TI_2131 : 取付けに必要な部品 - 左勝手のCombi-Duo機器

Combi Duo E

2021年11月8
日

写真/図面/その他

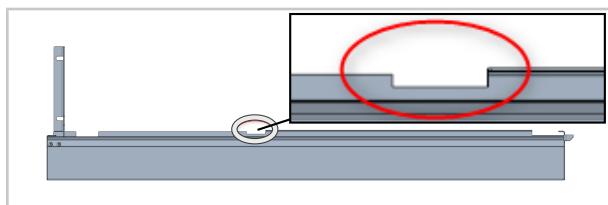
Combi-Duo 60.73.991 1/1および60.74.725 2/1を、下に左勝手の機器を組み合わせて設置する場合、保護板（1/1の場合は60.75.864S、2/1の場合は60.75.867S）を新たに注文する必要があります。現在は、左勝手の機器を正しく取り付けるために必要な切欠き（図を参照）がありません。

左勝手の機器の取付けに必要な部品

左勝手の機器の取付けに使用できない現在の部品

構成部品	部品番号
Combi Duo E 1/1	60.75.864S
Combi Duo E 2/1	60.75.867S
